2 樓 B 戶

B戶 建築平面圖(套上層樑)

客戶工程變更單

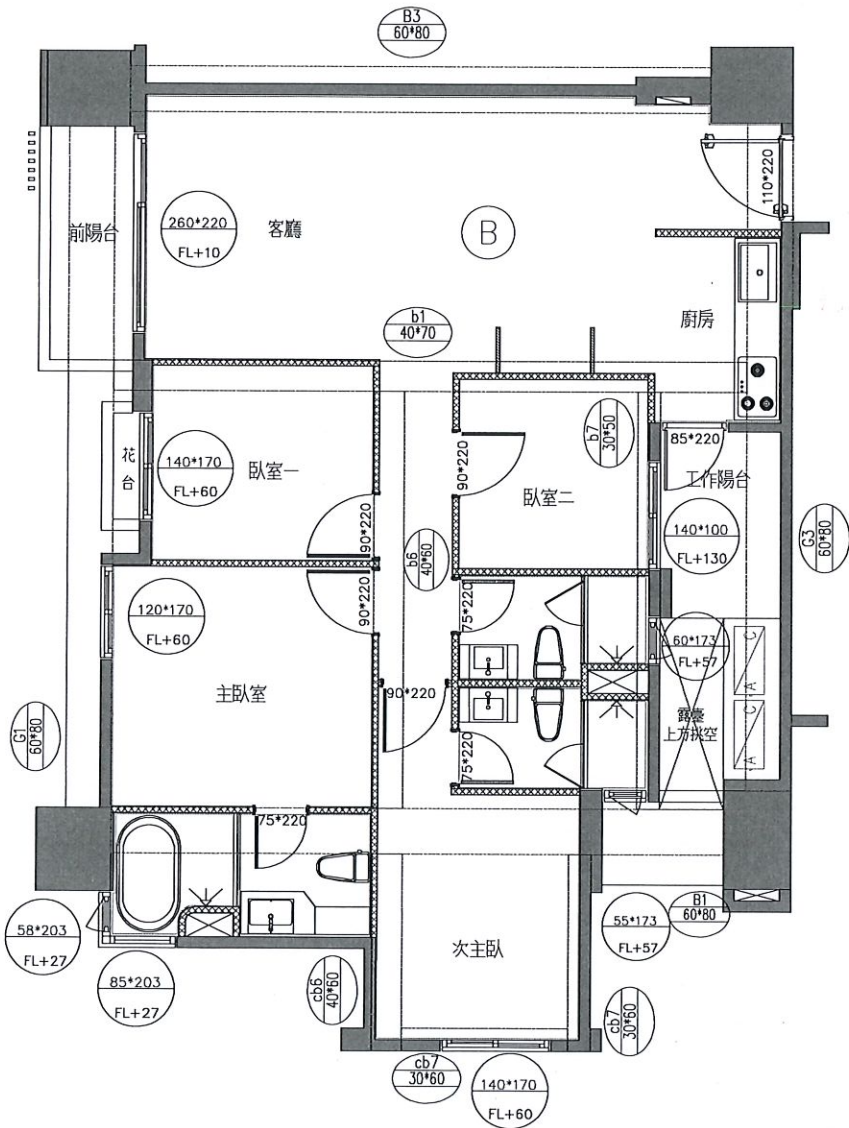
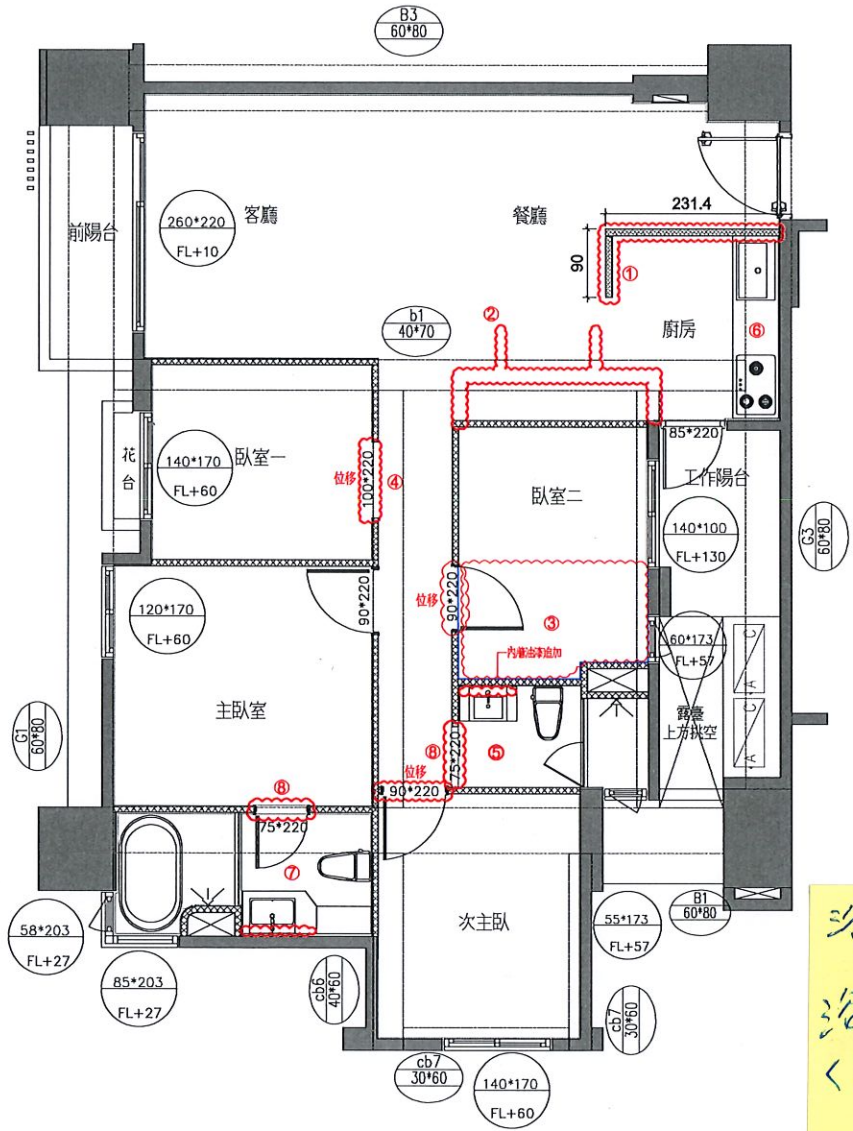
- 1.廚房 輕隔間、油漆追加
2.輕隔間、油漆範圍變更
3.客浴輕隔間、油漆、磁磚全退
a.衛浴設備全退
b.廁所門框扇及門檻追減
c.淋浴門及門檻追減
d.內牆油漆追加
e.追加樓上層防震工程
4.臥室一 木門框扇追減
5.次主浴地,壁磚變更為主浴地,壁磚(包含門檻)
a.廁所門門框扇追減
b.廁所門檻變更為無障礙門檻(無高低差)
c.除霧掛鏡追減
d.抽風機變更為暖風機
e.追加暖風機220V電源
6.SVAGO洗碗機變更為選配林內烘碗機
a.水槽選色(紅)+下崁
7.主浴除霧掛鏡追減
8.廁所門門檻變更為無障礙門檻(無高低差)
9.全室升級防霾紗窗。

浴室門檻改無障礙門框後
浴室門將無法檔水
<因無高低差>

B戶 地坪材質範圍示意平面圖

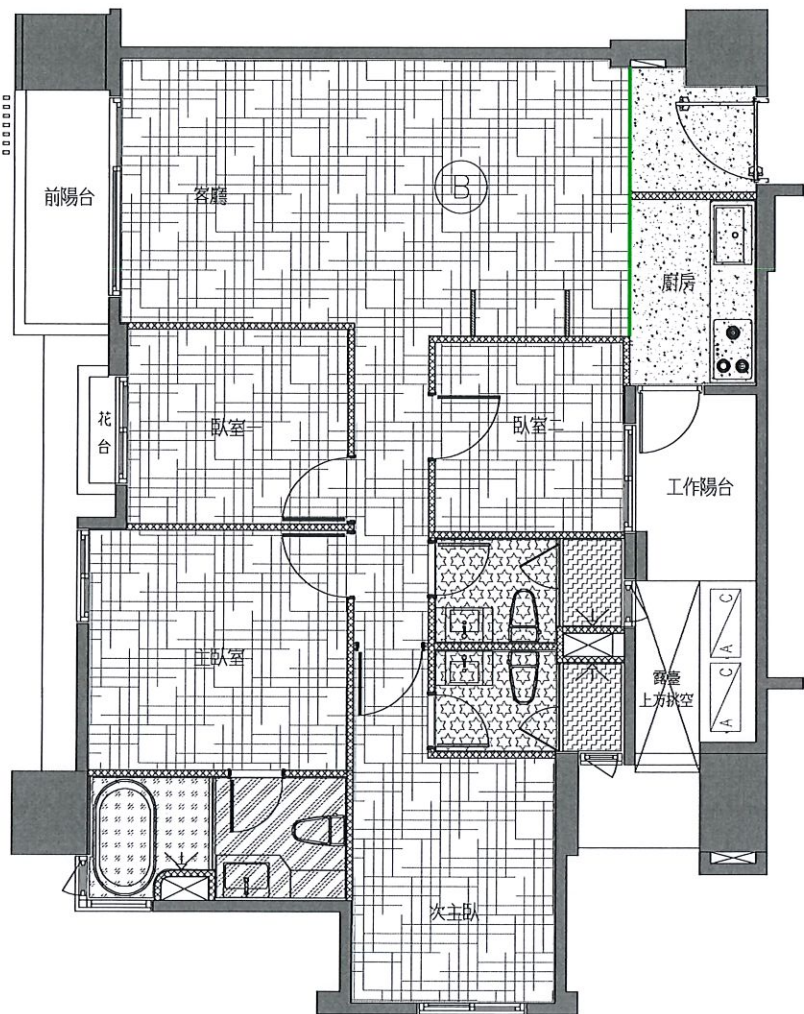
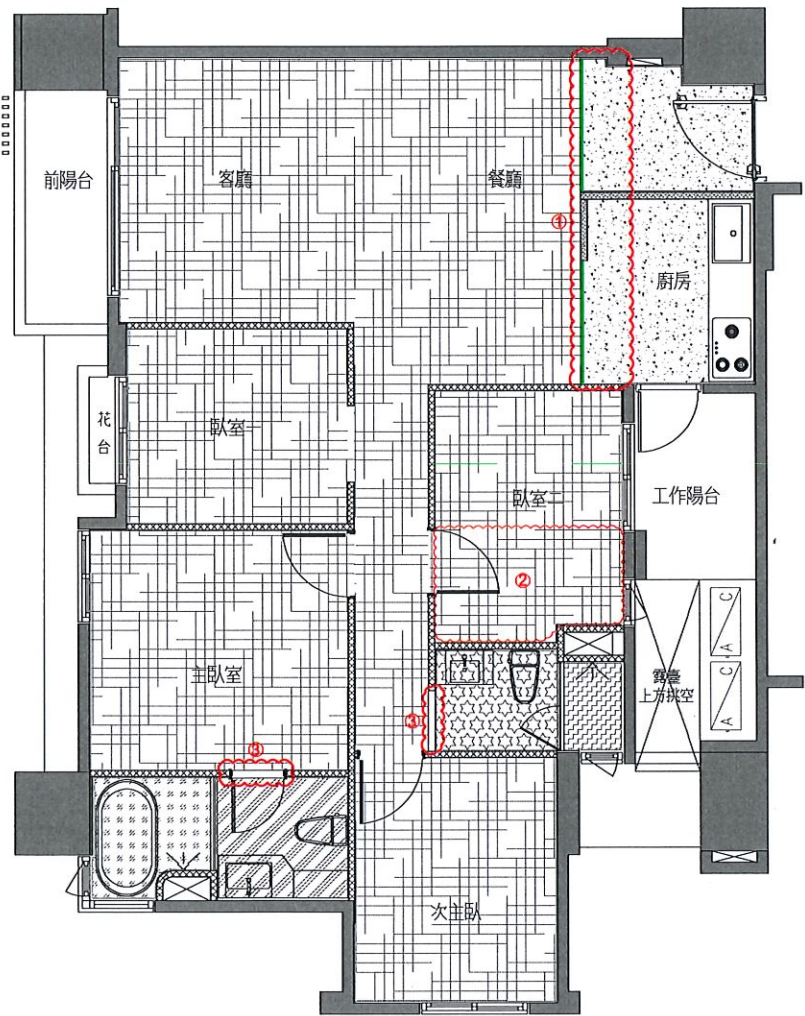
- 1.玄關及廚房地磚追加
a.地坪收邊條 尺寸變更
- 2.客浴廁所全追減
a.地壁磚全追減
b.追加樓上層降噪工程
c.木地板追加
- 3.廁所門檻變更為無障礙門檻
(無高低差)

B戶 天花板範圍示意平面圖(套上層樑)

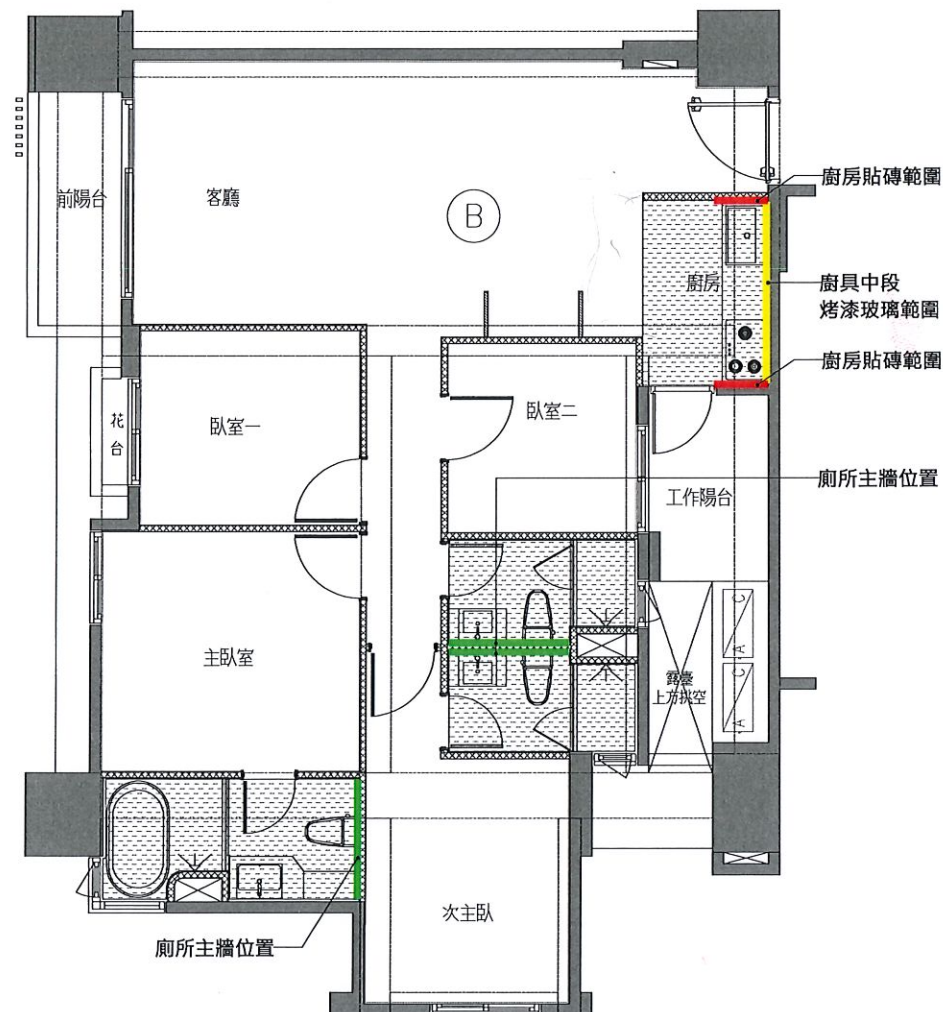
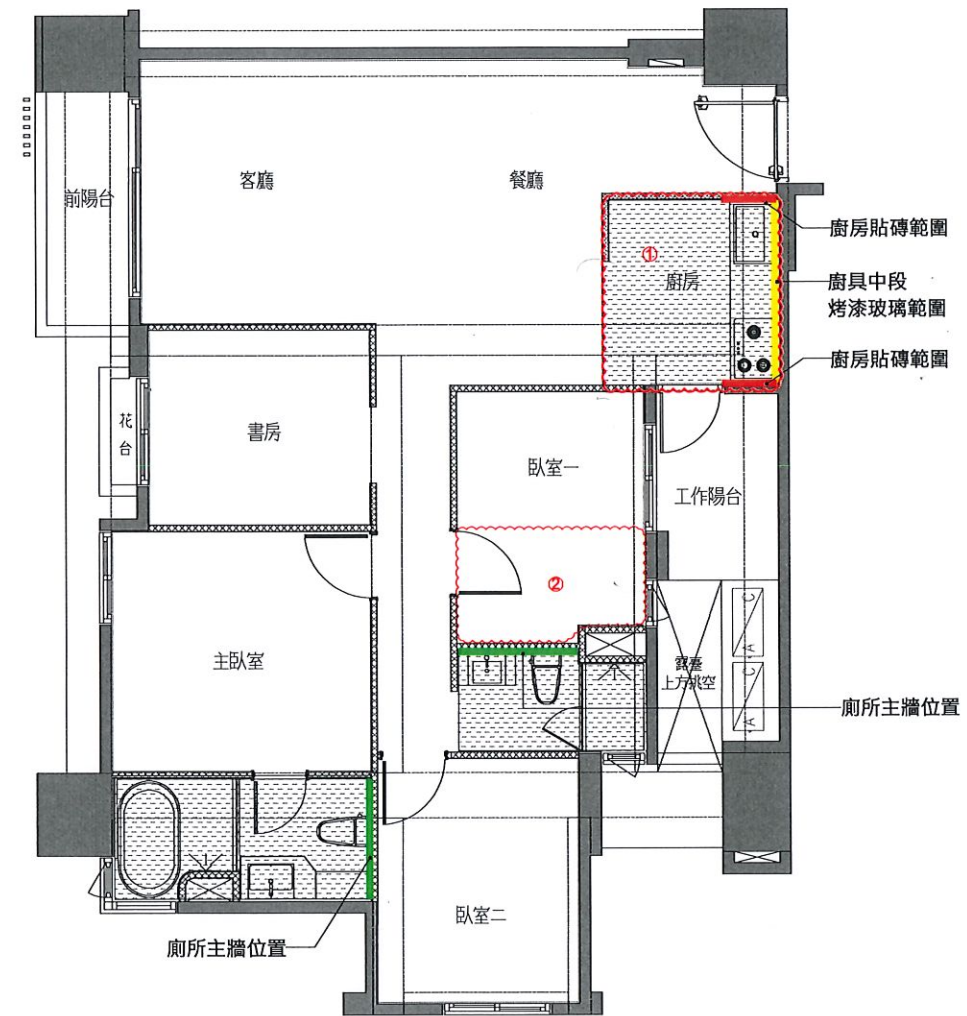
1.廚房天花板、油漆範圍變更✓

2.客浴天花板、油漆追減

a.此區因管線外露，結構頂

板不補油漆

B戶 插座及弱電位置示意平面圖

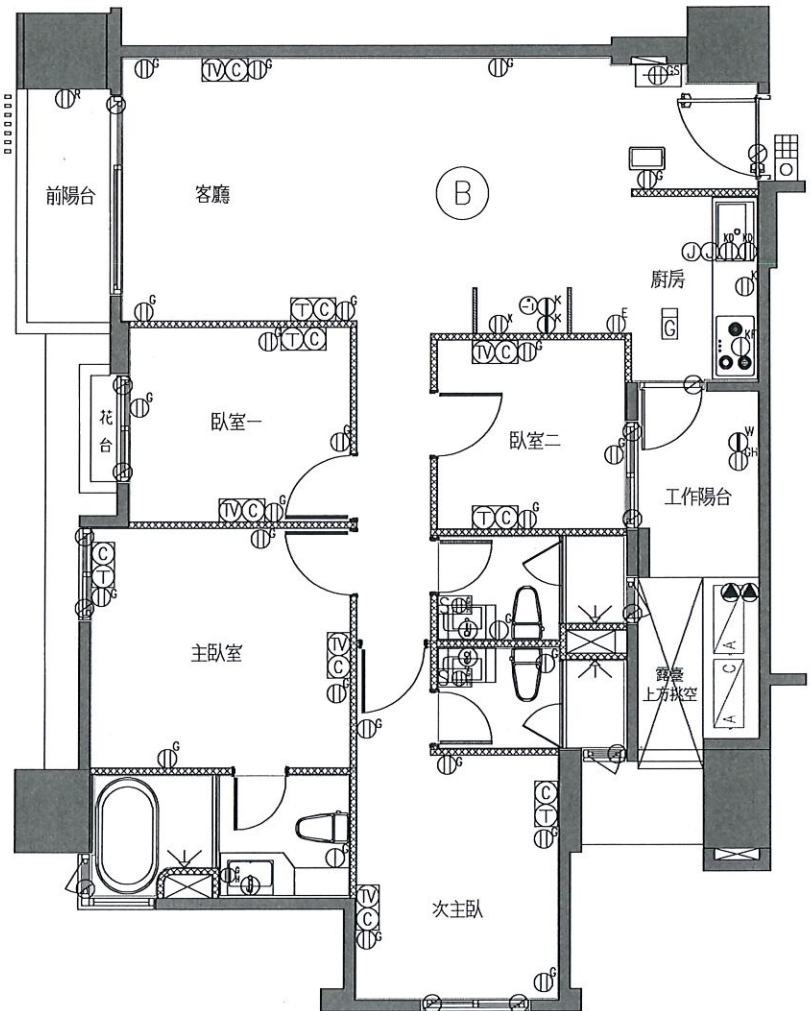
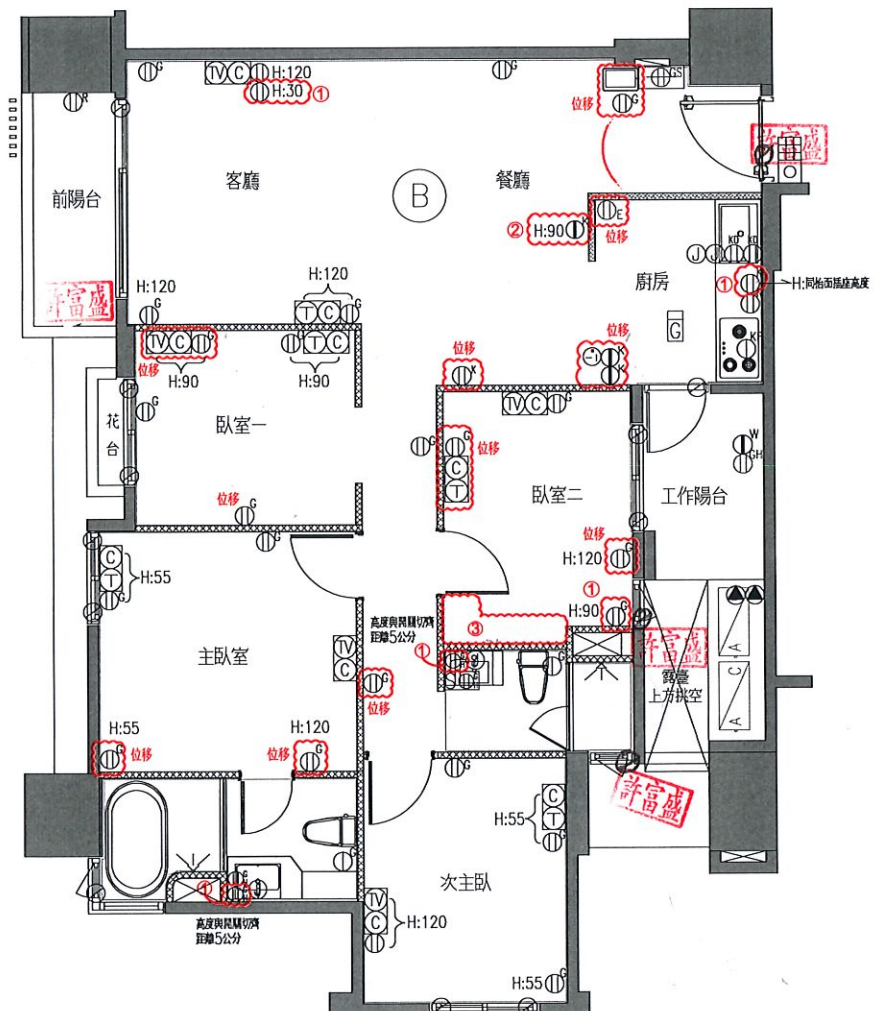
- 1.追加110V插座x5
- 2.追加110V專用插座x1
- 3.客浴110V插座追減x2

※變更&位移依圖面所示

B戶 電燈開關及迴路示意圖(套上層樑)

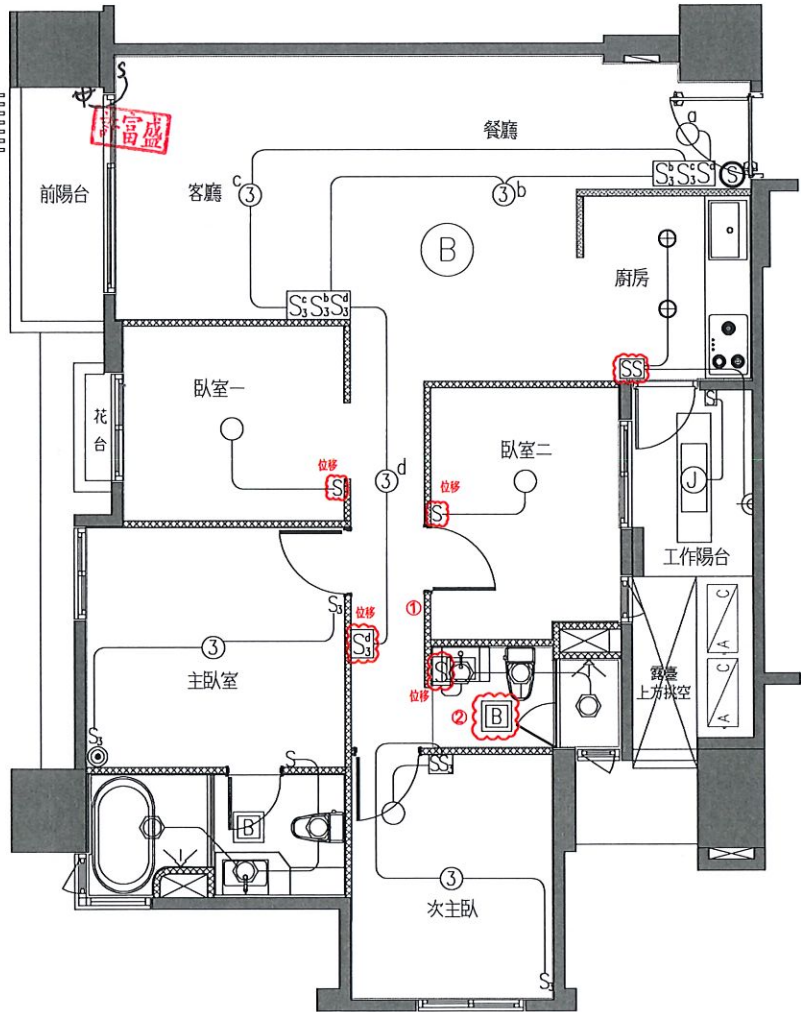
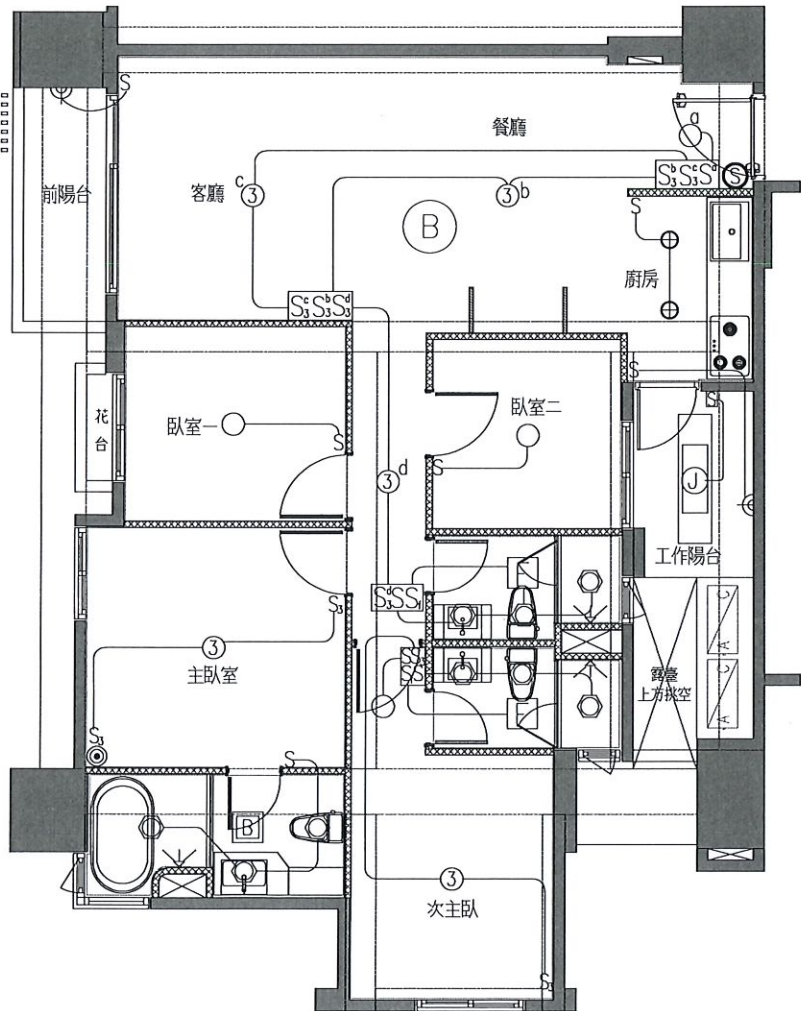
- 變更事項記錄：
- 1.客浴廁所燈具x3追減
 - a.抽風機追減及開關取消
 - 2.次主浴抽風機變更為暖風機
 - a.追加抽風機220V電源x1
 - b.抽風機開關取消

※變更&位移依圖面所示

B戶 給水示意平面圖

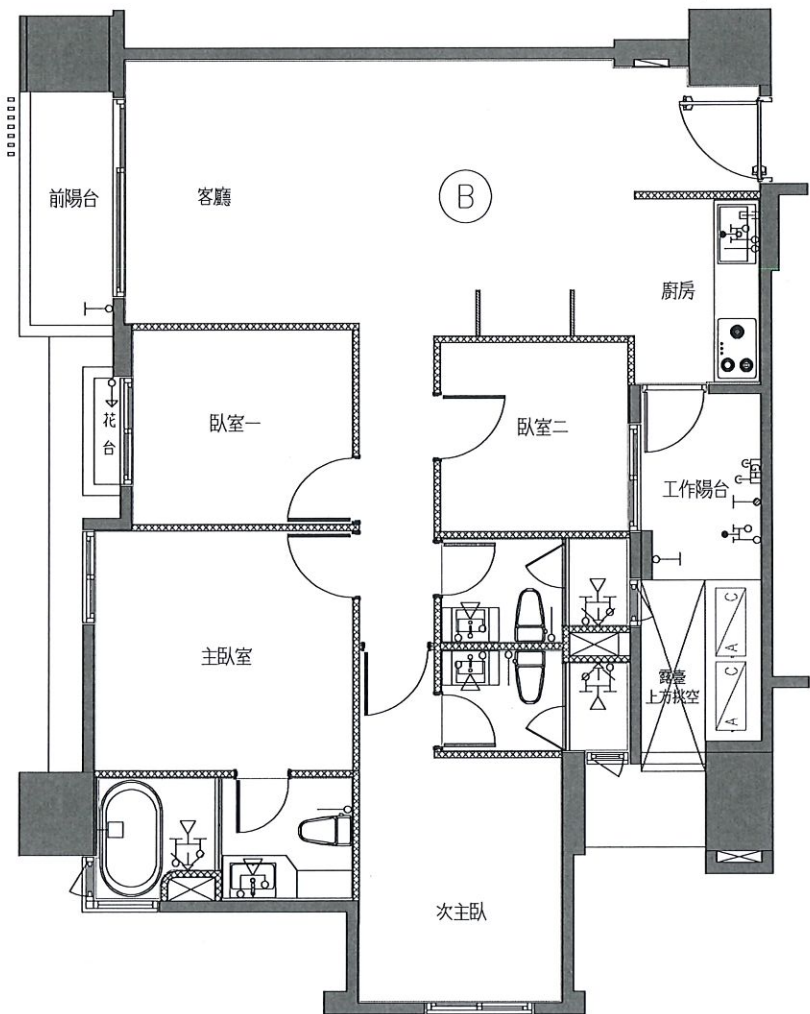
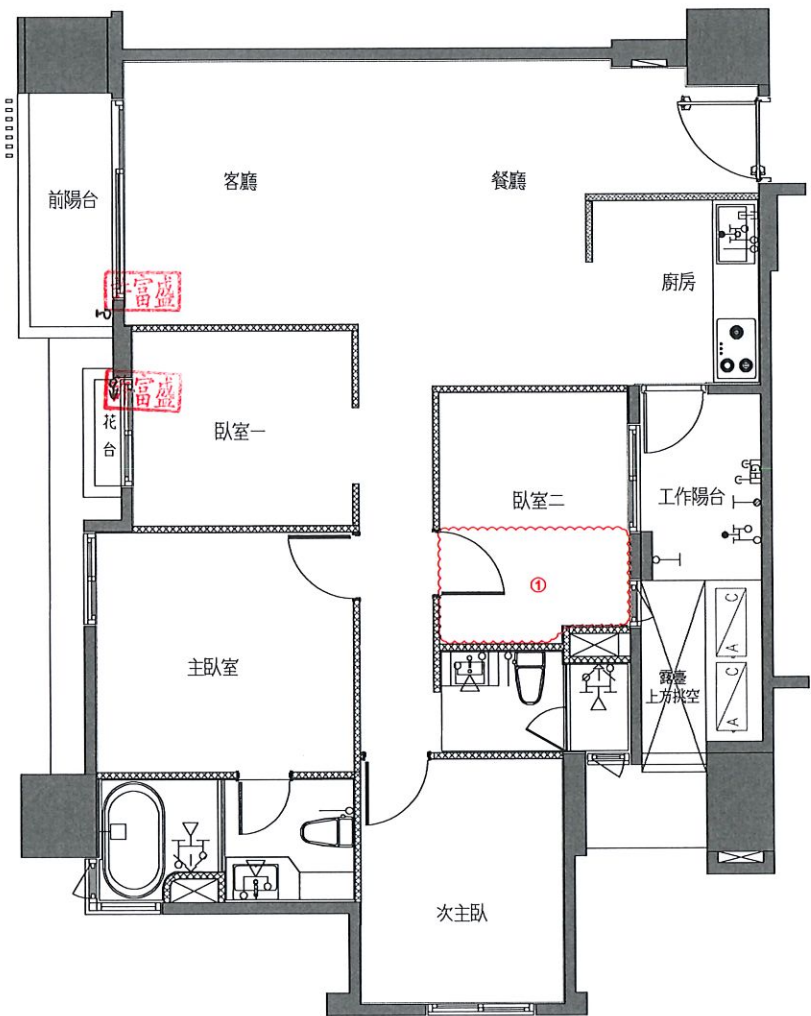
1.客浴給水全追減
